玄海原子力発電所4号機における高燃焼度燃料の導入計画の概要

【燃料集合体概要図】

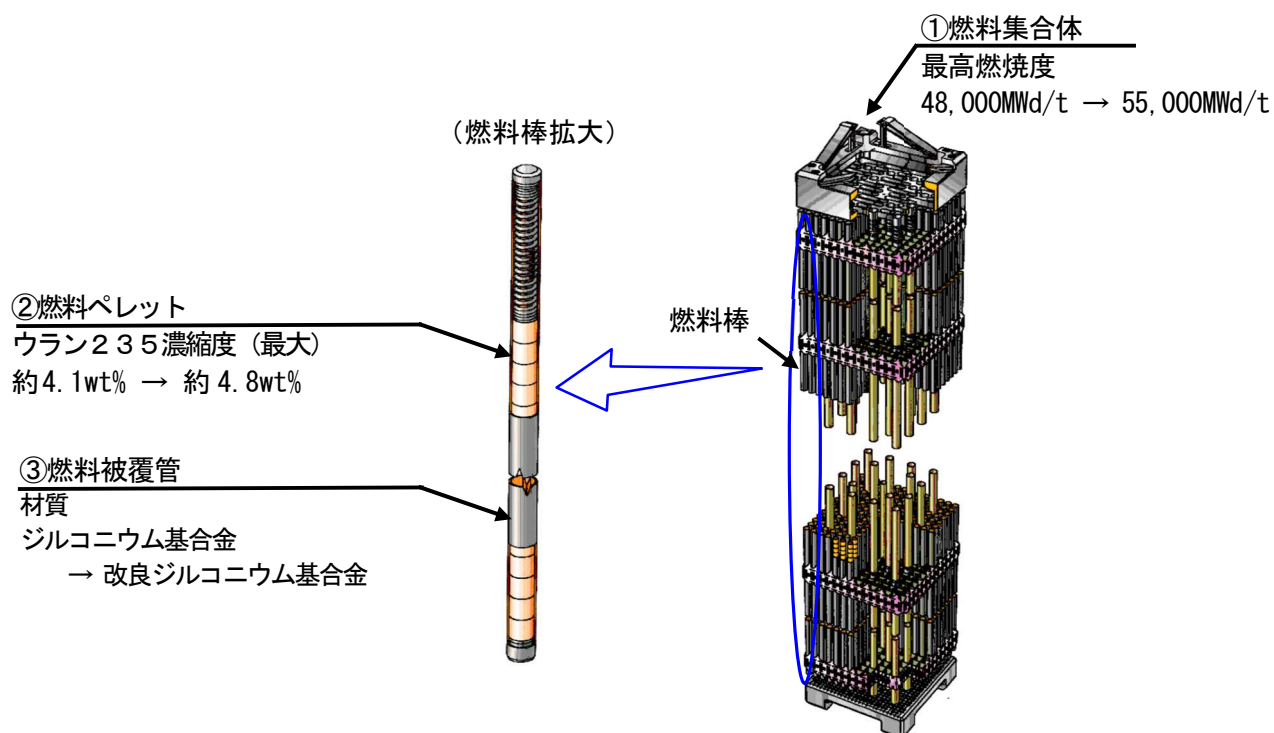
使用済燃料発生量低減等の観点から、現在使用中の燃料より長期間使用できるよう、核分裂しやすいウラン235の濃縮度等を変更した高燃焼度燃料を導入します。

なお、高燃焼度燃料の導入にあたり、燃料の主要構造及び発電所の各種設備や運転方法に変更はありません。

主な仕様	現行	高燃焼度燃料
①燃料集合体最高燃焼度 ^{※1}	48,000MWd/t	55,000MWd/t
②ウラン235濃縮度(最大) ^{※2}	約4.1wt%	約4.8wt%
③燃料被覆管材質	ジルコニウム基合金	改良ジルコニウム基合金 ^{※3}
